**Avis de la Mission Régionale d'Autorité environnementale
Nouvelle-Aquitaine
sur le projet d'une centrale agrivoltaïque au lieu-dit
La Verronnière à Sanxay (86)**

AVIS NA-2025-006712/A P

Localisation du projet :	Commune de Sanxay (86)
Maître d'ouvrage :	Société PHOTOSOL
Avis émis à la demande de l'Autorité décisionnaire :	Le Préfet de la Vienne
En date du :	6 octobre 2025
Dans le cadre de la procédure d'autorisation :	Permis de construire
L'Agence régionale de santé et le Préfet de département au titre de ses attributions dans le domaine de l'environnement ayant été consultés.

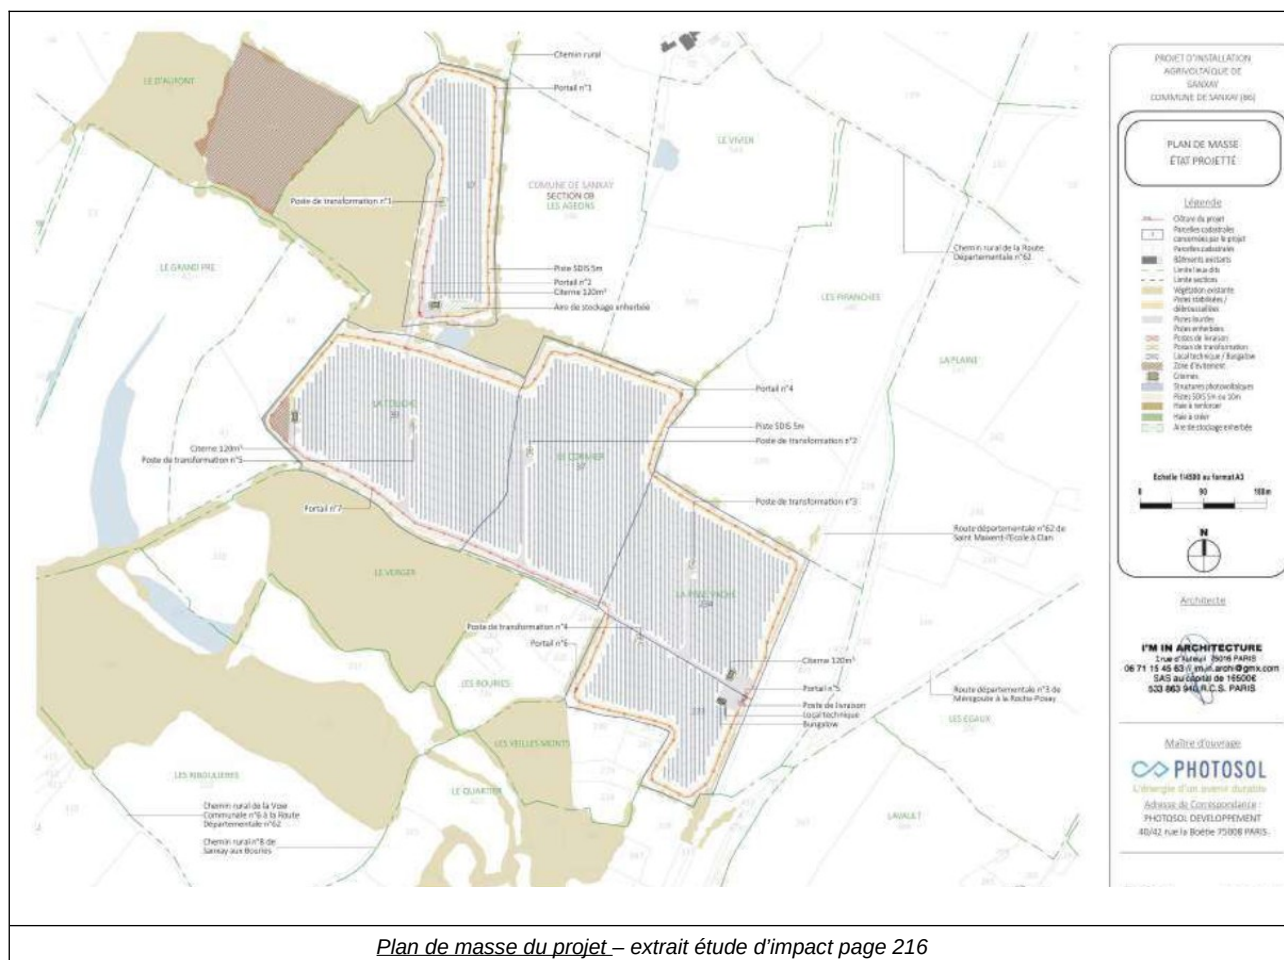
La MRAe recommande d'intégrer une légende plus lisible au plan de masse joint à l'étude d'impact, rappelé ci-après.
